**AVIS RELATIF À LA PROTECTION
CONTRE LES EVENTUELS EFFETS NOCIFS ET NUISANCES
PROVOQUÉS PAR LES RAYONNEMENTS NON IONISANTS
GÉNÉRÉS PAR DES ANTENNES ÉMETTRICES STATIONNAIRES**

Commune : CHARLEROI - Exploitant : PROXIMUS

Référence exploitant : 71CIT_01

Rapport n° 2796 / 2023

Figure 1 : Vue en plan des lieux de séjour et des points de contrôle

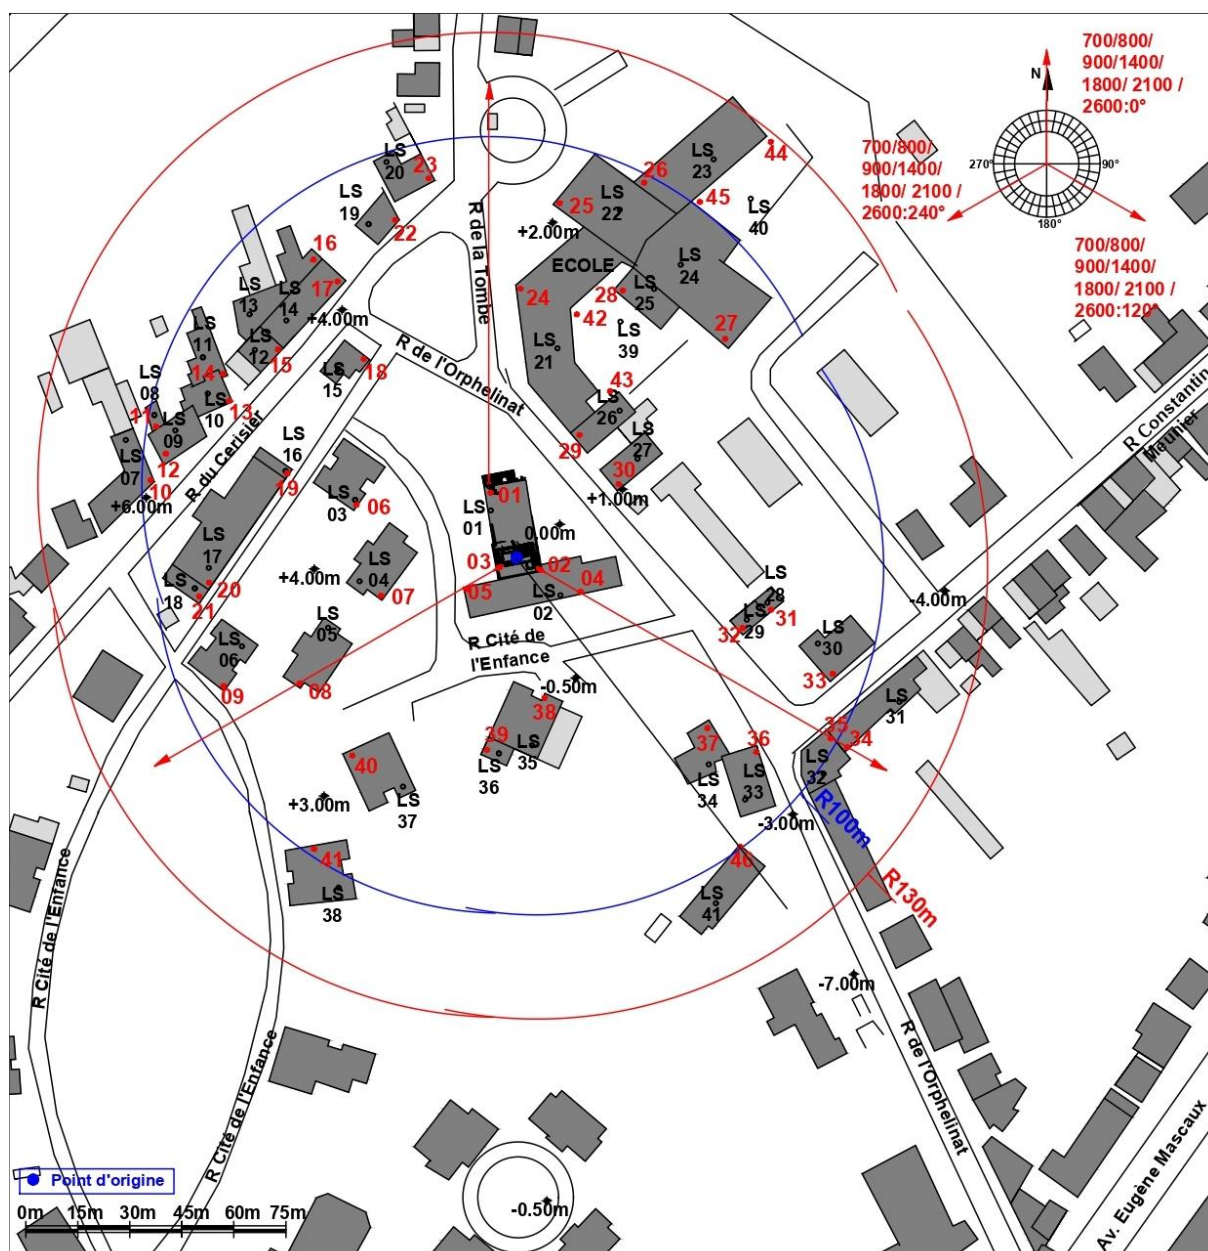
- le numéro du point de contrôle repris sur un des plans de la figure 1;
- le numéro du LS dans lequel se trouve le point de contrôle de la 1^{ère} colonne ;
- l'atténuation d'obstacle prise en compte pour le calcul de l'indice d'exposition dans le LS ;
- le résultat du calcul de l'indice d'exposition.

En ce qui concerne les antennes de l'installation mentionnées dans le tableau 1, la distance maximale à laquelle la limite pourrait être atteinte, à l'extérieur, est égale à 99,6 m. S'il n'y a pas de LS à une distance inférieure, les antennes respectent forcément la limite d'immission.

Dans le cas des LS situés à l'intérieur des bâtiments, une atténuation d'obstacle est prise en compte et il en résulte que la distance maximale à laquelle la limite pourrait être atteinte se réduit à 70,5 m.

Figure 2 : Vue en plan des installations d'antennes dans un rayon de 300 mètres autour de l'installation faisant l'objet de la demande d'avis

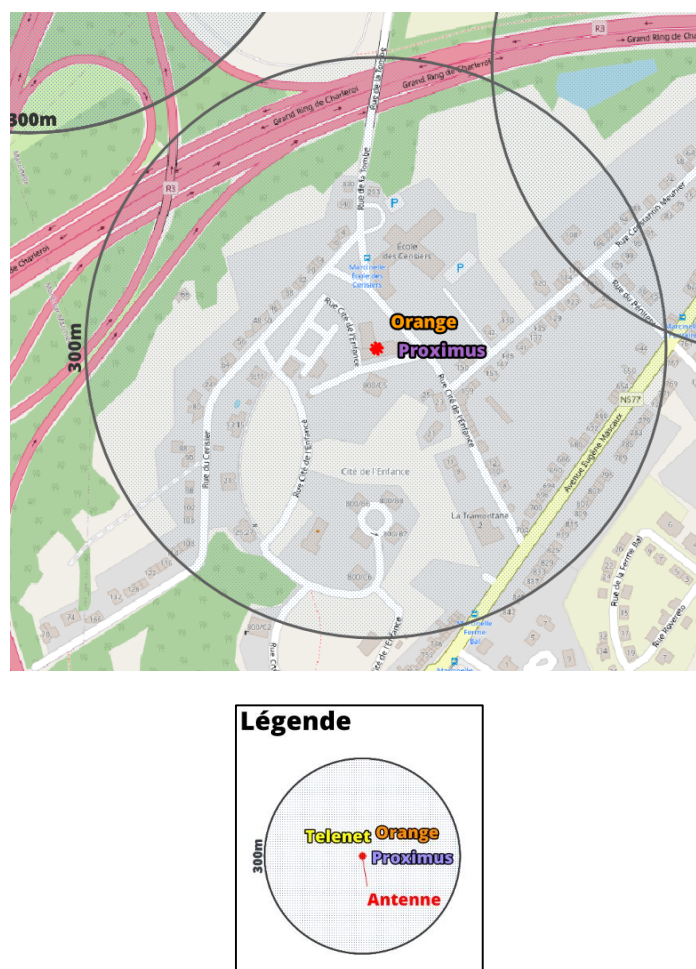
Le plan en projection verticale de la figure 2 indique la localisation des antennes actives éventuelles visées par le décret et situées dans un rayon de 300 mètres autour de l'installation référencée dans le paragraphe 2. Les données de localisation de ces antennes et les avis correspondant sont accessibles via le cadastre en ligne des antennes émettrices stationnaires⁶.

Compte tenu du nombre d'installations localisées dans la figure 2, il apparaît que l'intensité du rayonnement électromagnétique généré, dans les lieux de séjour situés à proximité de l'installation référencée dans le paragraphe 2, par l'ensemble des antennes émettrices stationnaires de l'ensemble des exploitants du même site d'antennes émettrices stationnaires respecte la limite fixée à l'article 4, § 2 du décret.
